Naše zn. 1814/2022-SŽ-SSZ-OVZ

„Modernizace trati Kladno (včetně) – Kladno-Ostrovec (včetně)“

Vysvětlení, změny a doplnění zadávací dokumentace - Dodatek č. 32

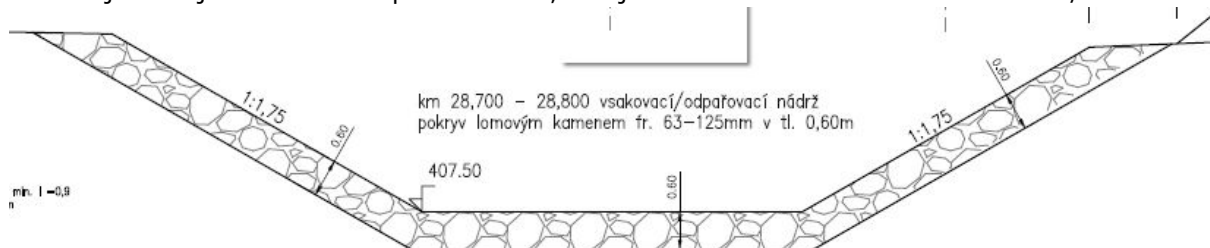
V oddílu E.1.8 chybí projektová dokumentace k SO 07-81-01.11 Zpevněné plochy, zast. Kladno město - část MM Kladno (zjištěno při hledání výkresu zábradlí v. 1,3m viz položka č.19).

Soupis prací SO 07-81-01.11 byl vydán samostatně, ale výkresová část je součástí PD SO 07-81-01. Obsahem SO 07-81-01.11 je společná stezka pro pěší a cyklisty podél oplocení nemocnice. Dotazované zábradlí je tak zobrazeno v SO 07-81-01, příloha 007. Výška zábradlí 1,3m byla navržena s ohledem na pohyb cyklistů po komunikaci.
